## **CIRCOLARE TERRITORIALE N° 08 - 2022**

### **MODIFICHE AL PIAZZALE NELLA STAZIONE DI CORMANO - CUSANO MILANINO**

CORMANO - CUSANO MILANINO  
Km 9+227

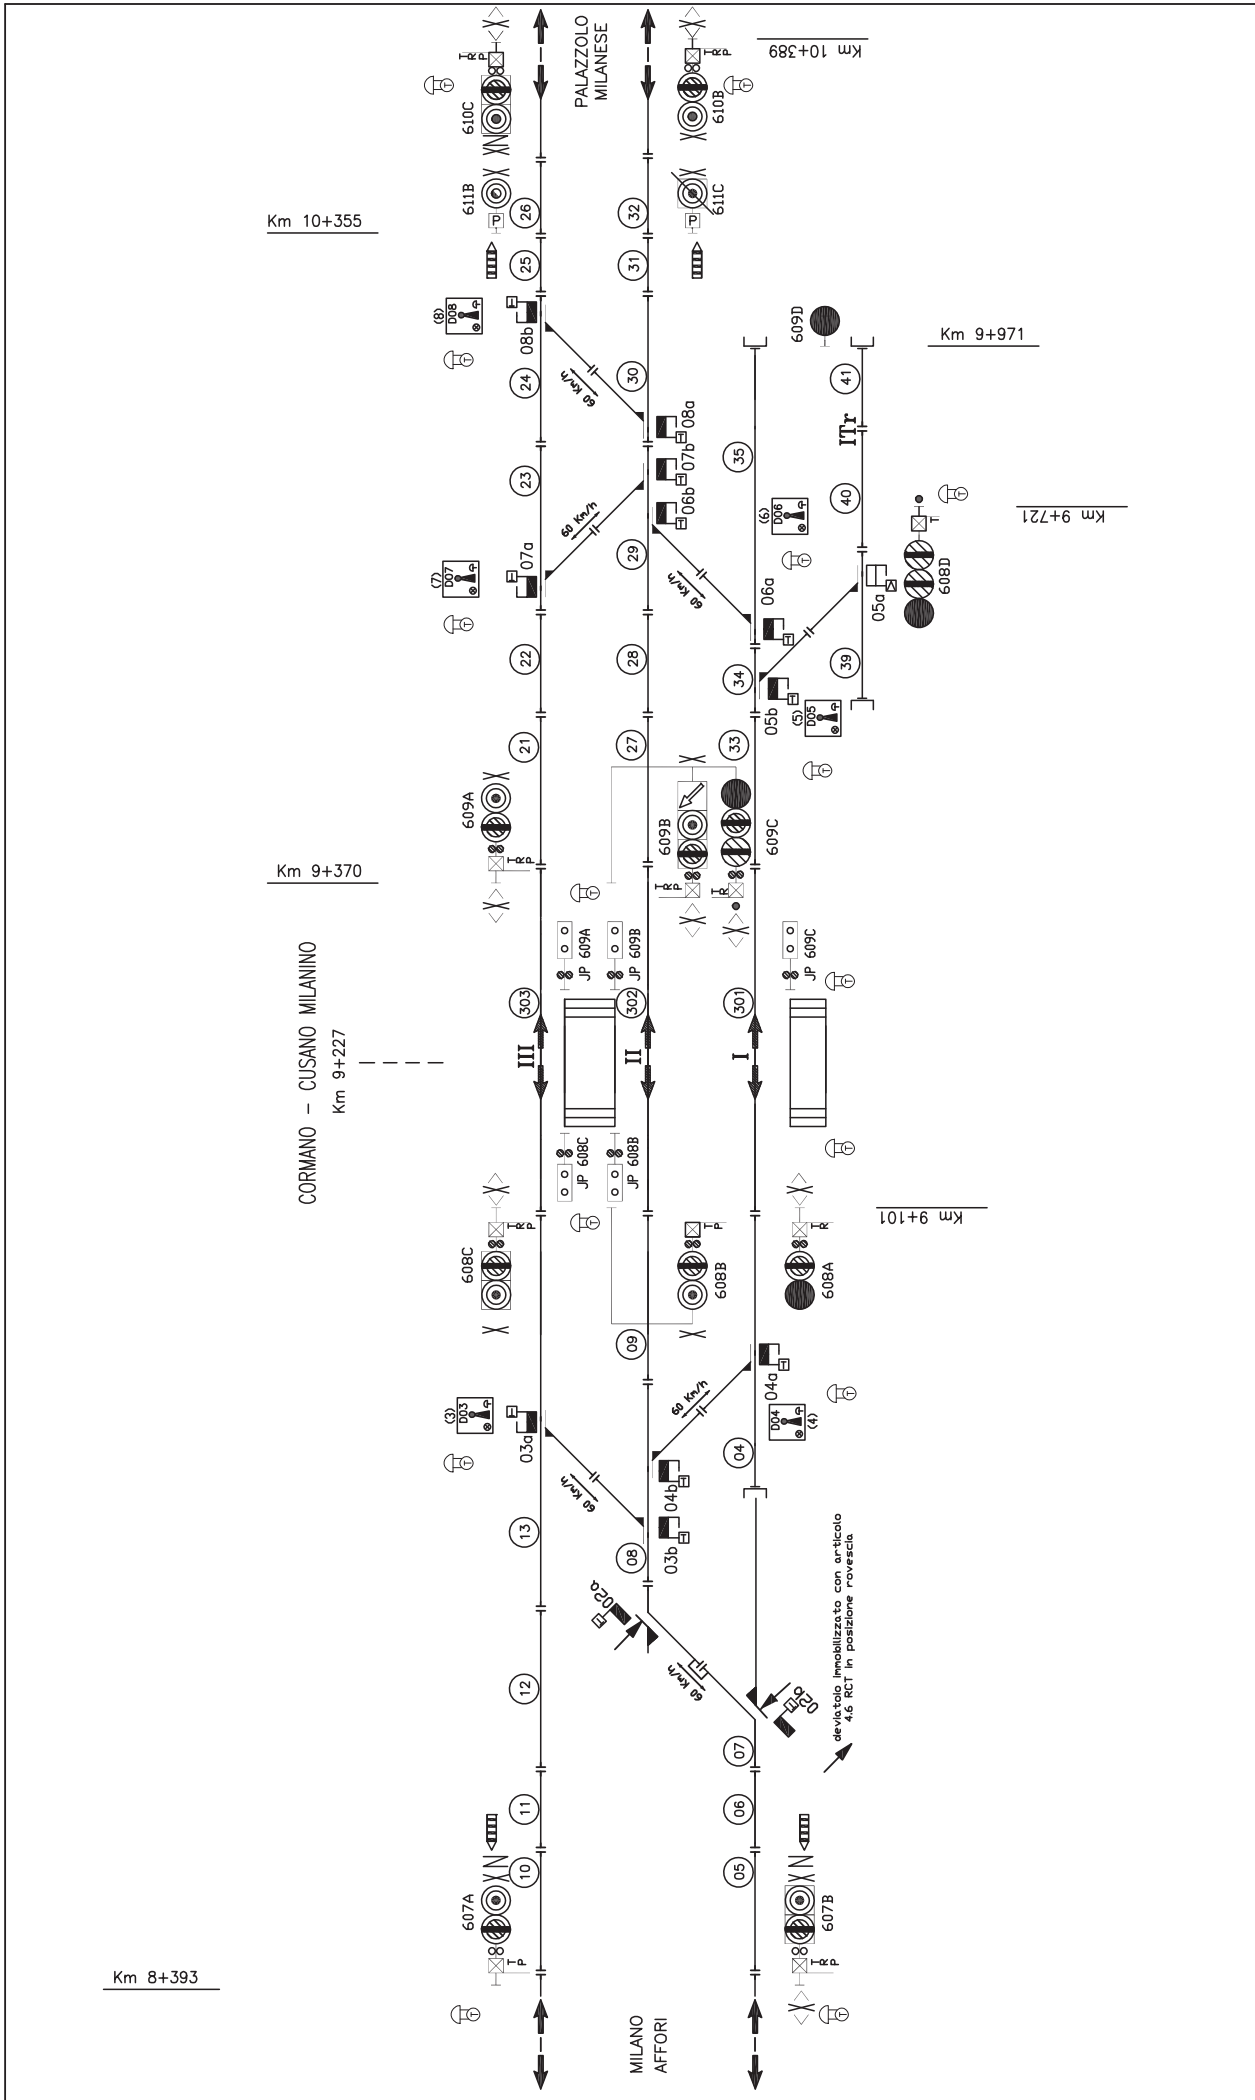
Viene attivato il nuovo deviatoio n° 2a/b.

Il suddetto deviatoio è immobilizzato in posizione rovescia con i dispositivi di cui all'articolo 4.6. del Regolamento per la circolazione dei treni e le relative casse di manovra sono dotate dei segnali indicatori da deviatoio di cui all'articolo 54.2. del Regolamento sui segnali.

deviatore immobilizzato con articolo  
4.6 RCT in posizione rovescia
